Odpowiedź na zapytania do SIWZ

Dotyczy: przetarg nieograniczony na „Roboty budowlane budynku OSP w Strawczynku, gm. Strawczyn”.

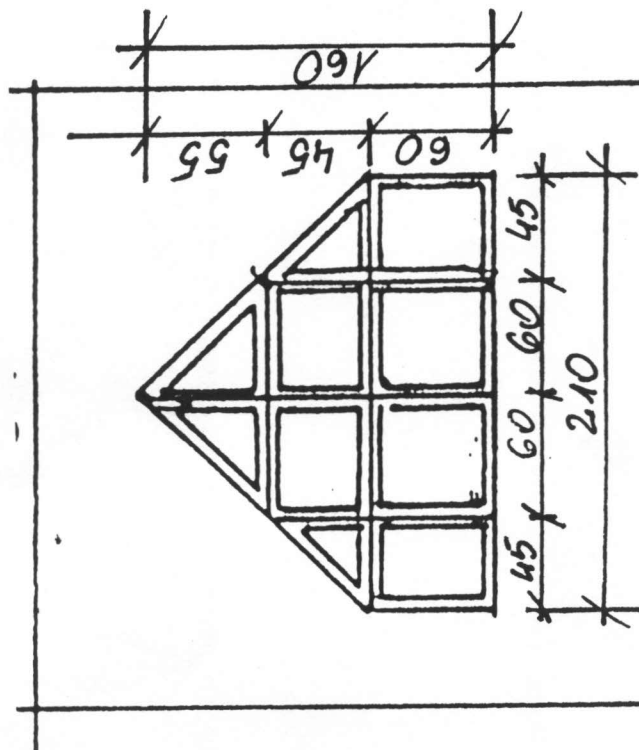
- Ad. 1 – W załączeniu szczegółowy rysunek okna lukarny
- Ad. 2 – okno wylazowe oraz okna drewniane nie są przedmiotem niniejszego zamówienia
- Ad. 3 – stolarka drzwiowa nie jest przedmiotem niniejszego zamówienia
- Ad. 4 – drzwi garażowe nie są przedmiotem niniejszego zamówienia
- Ad. 5 – Beton B-20
- Ad. 6 – Zamawiający dopuszcza zastosowanie innych nie gorszych jakościowo niż podane zostały w SIWZ rynien i rur spustowych z PCW
